Sinadoc 10161/2021

Oggetto: “Procedimento Unico di cui all'art.53 della L.R. 24/2017, finalizzato all'approvazione della localizzazione dell'opera in variante alla pianificazione territoriale vigente del Comune di San Giorgio di Piano: Interventi funzionali all'accesso nord dell'Interporto di Bologna”.

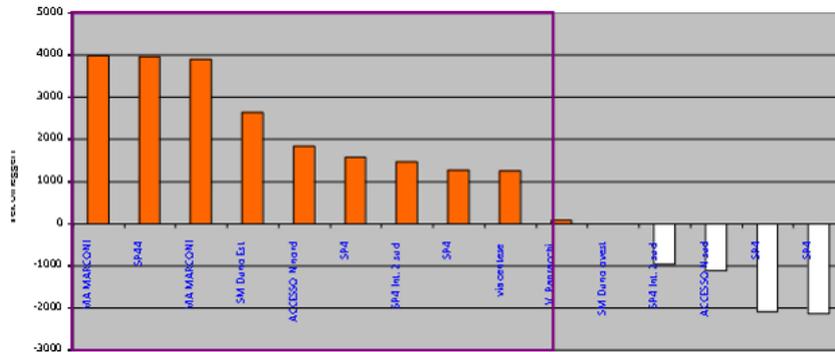
Attraverso l'uso di apposito software di simulazione è stato stimato che le attività di cantiere più impattanti difficilmente rispetteranno i limiti vigenti per i ricettori limitrofi alle aree di lavoro (entro 50 metri). In considerazione quindi del contesto in cui si svolgeranno i lavori sono stati previsti possibili esuberi dei limiti normativi durante le fasi di lavorazione principali.

Anche in tale caso pertanto è stato rimandato all'impresa appaltatrice dei lavori lo sviluppo di uno studio acustico di dettaglio prima dell'inizio dei lavori, per valutare la necessità di richiedere un'autorizzazione in deroga ai limiti.
